改善箇所説明図

(スロットルケーブルの構造)

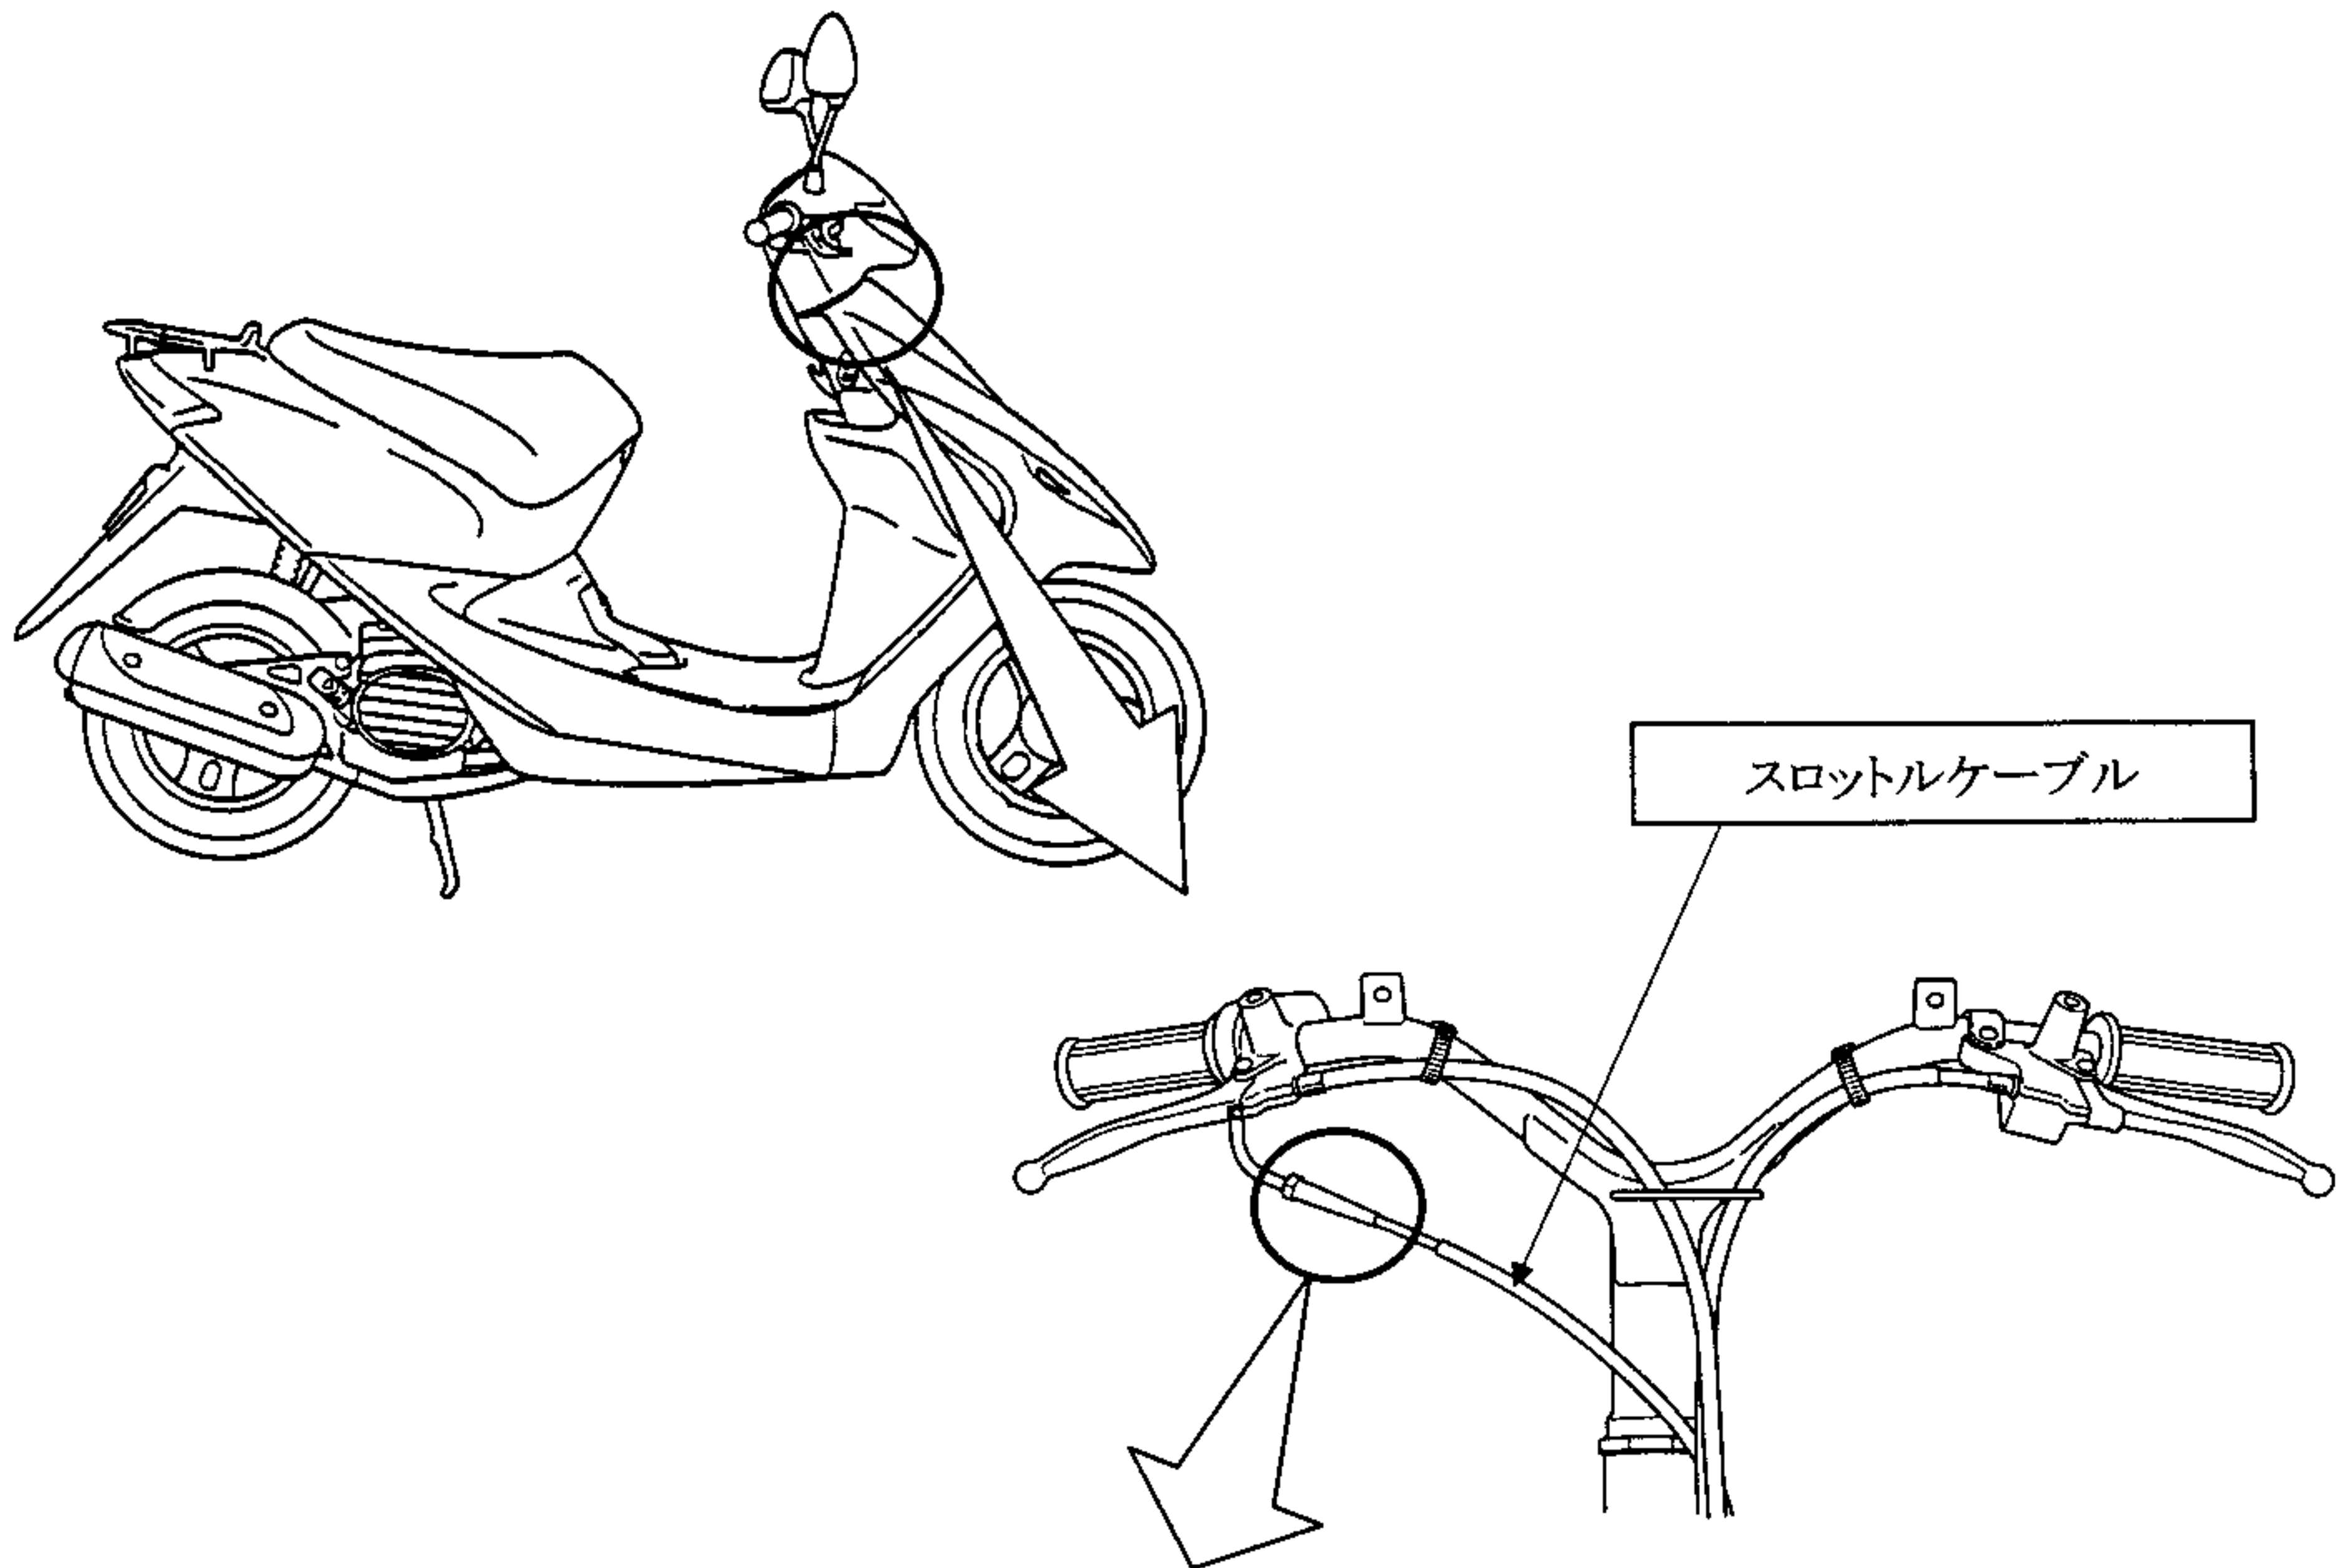
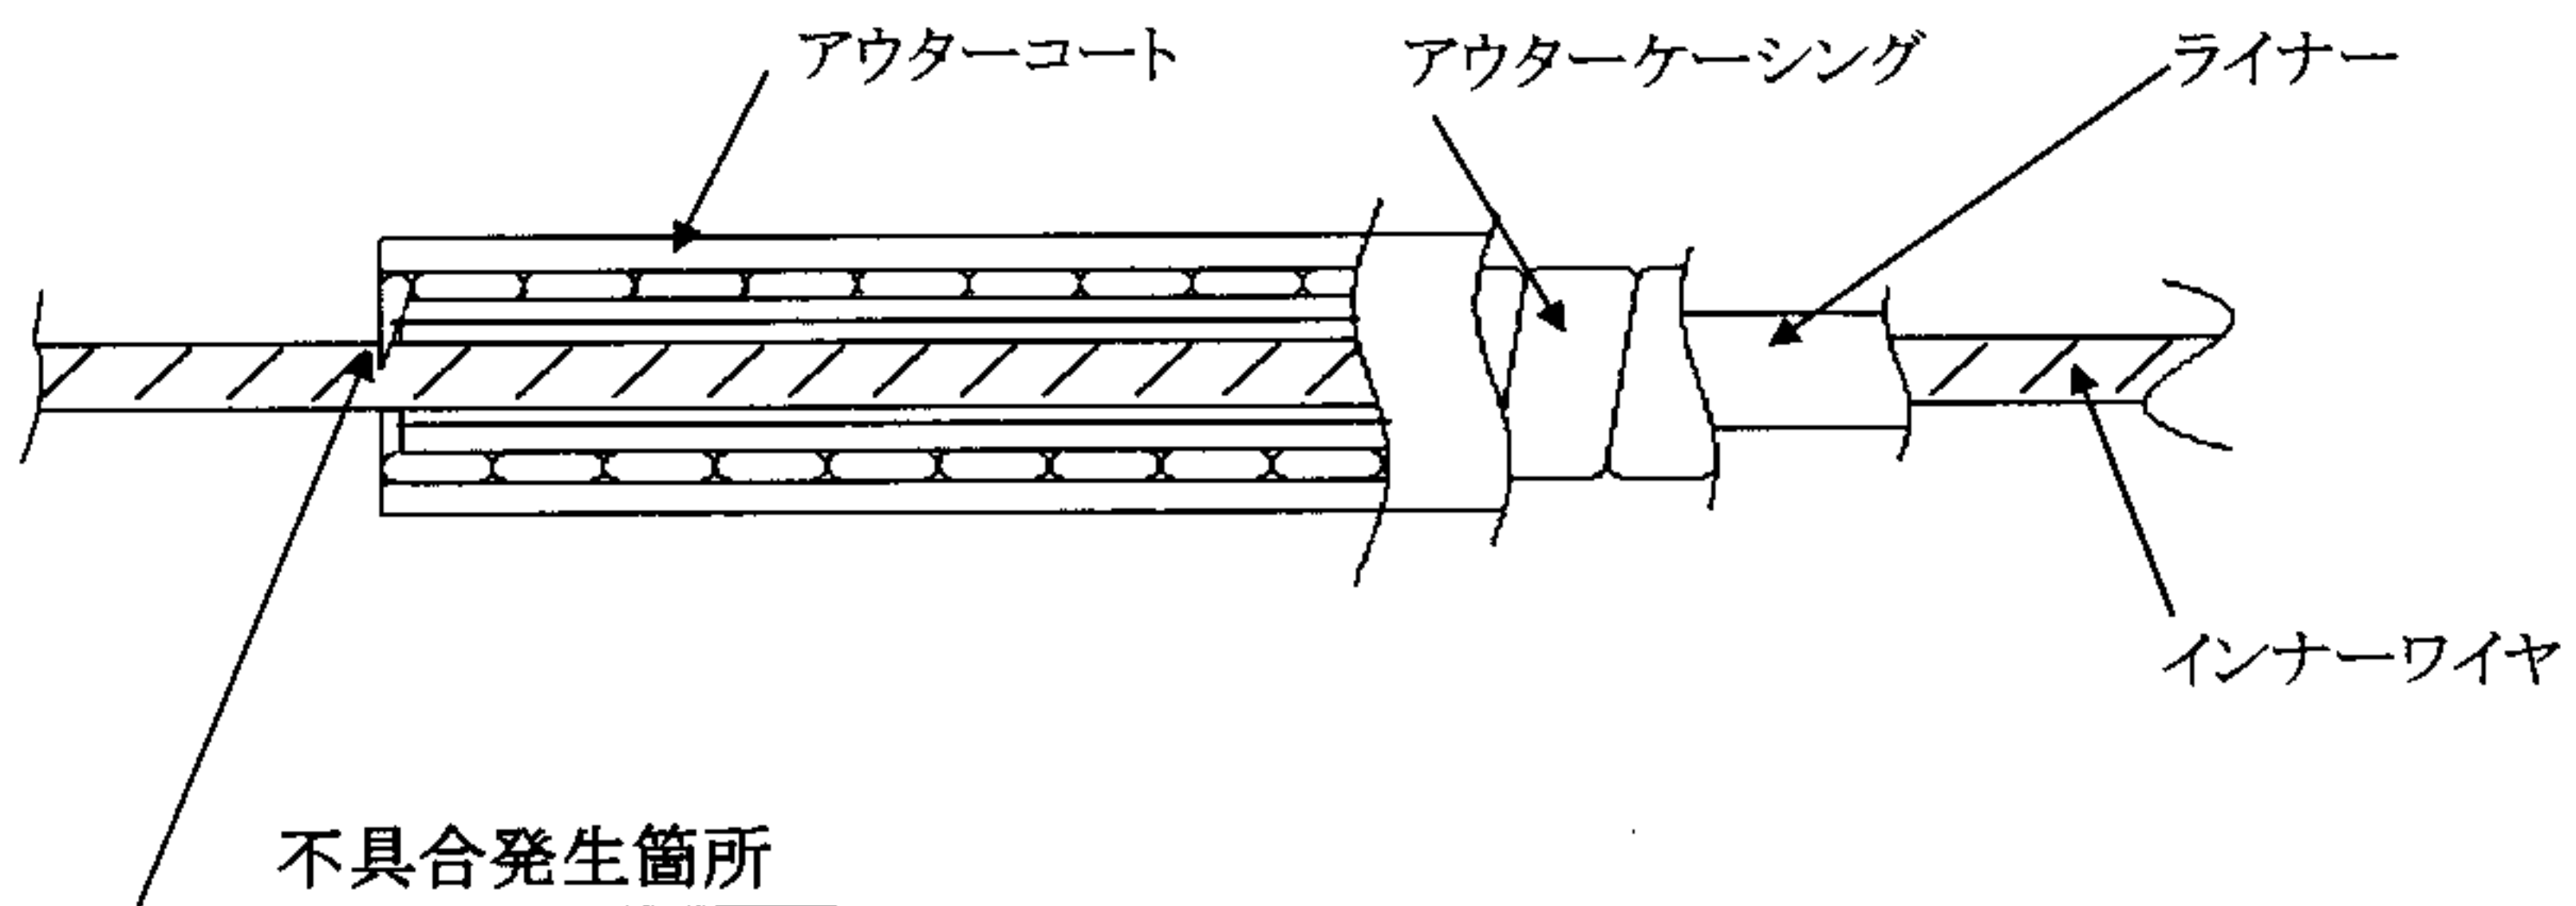
原動機付自転車において、スロットルケーブルの製造工程が不適切なため、当該ケーブルのアウターケーシング内側にバリが発生するものがあり、インナーワイヤがバリと干渉してほつれてアウターケーシングに引っ掛かって戻りにくくなることもあり、最悪の場合、スロットルが戻らず、原動機の回転が下がらなくなるおそれがある。

改善の内容：全車両、スロットルケーブルを良品と交換する。

識別：型式認定番号付近に赤色のペイントを塗布する。
